De: Cesar Ricardo C de Almeida <cesaralmeida@citelum.com.br>
Enviado em: terça-feira, 25 de maio de 2021 13:07
Para: licitacao@catalao.go.gov.br
Cc: Wild Freitas da Silva Santos; Camilla Bahia Larocca
Assunto: Concorrência 02/2021 - Pedido de Esclarecimentos
Prioridade: Alta

A CITELUZ SERVIÇOS DE ILUMINAÇÃO URBANA S/A ("CITELUM GROUPE EDF"), pessoa jurídica de direito privado, inscrita no CNPJ/MF sob o nº 02.966.986/0001-84, com endereço na Rua Ewerton Visco, nº 290, Edf. Boulevard Side Empresarial, Sala 2302, Caminho das Árvores, Salvador – BA, CEP: 41.820-022 vem à presença de Vossa Senhoria, de forma tempestiva nos termos do edital, requerer os seguintes ESCLARECIMENTOS relativos aos termos dispostos em Edital e seus anexos.

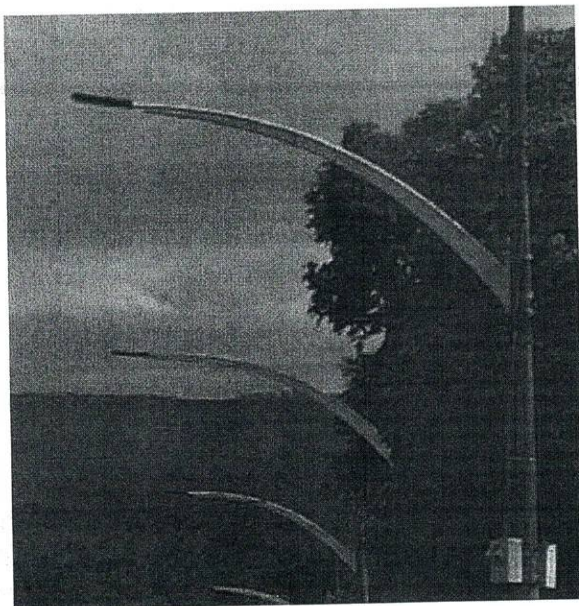
1. Há uma divergência entre a descrição do item abaixo com seu respectivo título no parágrafo do memorial descritivo, bem como da foto apresentada.
Ocorre que a descrição nos leva ao entendimento de que se tratam de braços ornamentais simples, para apenas 01 luminárias, porém a foto apresentada no memorial, são de braços ornamentais duplos, para duas luminárias.
Entendemos que há um equívoco na apresentação da foto, e que este item é realmente referente a braço ornamental simples, para 01 luminária. Nosso entendimento está correto?

FONTE	Descrição
Memorial Descritivo	BRAÇO ORNAMENTAL FABRICAÇÃO NACIONAL TIPO BORBOLETA, PARA APLICAÇÃO EM AVENIDAS E RUAS DE TRÁFEGO INTENSO BILATERALMENTE, EM AÇO CARBONO SAE 1010/1020 NBR 8261, COM DIÂMETRO DE 60,3MM E ESPESSURA DE 3MM, TENDO EM UMA CURVATURA TIPO "C" DE EXTENSÃO 1890MM, COM 149º E RAIOS DE 125 NO EIXO E NA OUTRA EXTREMIDADE PEQUENA IN POSICIONAMENTO DA LUMINÁRIA. NO ÂNGULO DE CURVATURA TIPO "C" APRESENTA-SE UMA ALETA ORNAMENTAL NA CONFEÇÃO BORBOLETA EM AÇO Nº 11 (3MM) MSG COM SEGMENTO NA PARTE RETA DO BRAÇO DESPONTANDO ATÉ CHEGAR AO PONTO (EXTREMIDADE DO BRAÇO. ACABAMENTO SUPERFICIAL REVESTIDO COM ZINCO POR IMERSÃO A QUENTE CONFORME NBR 6322 A PÓ BASE DE POLYESTER NA COR BRANCA NBR 14622.
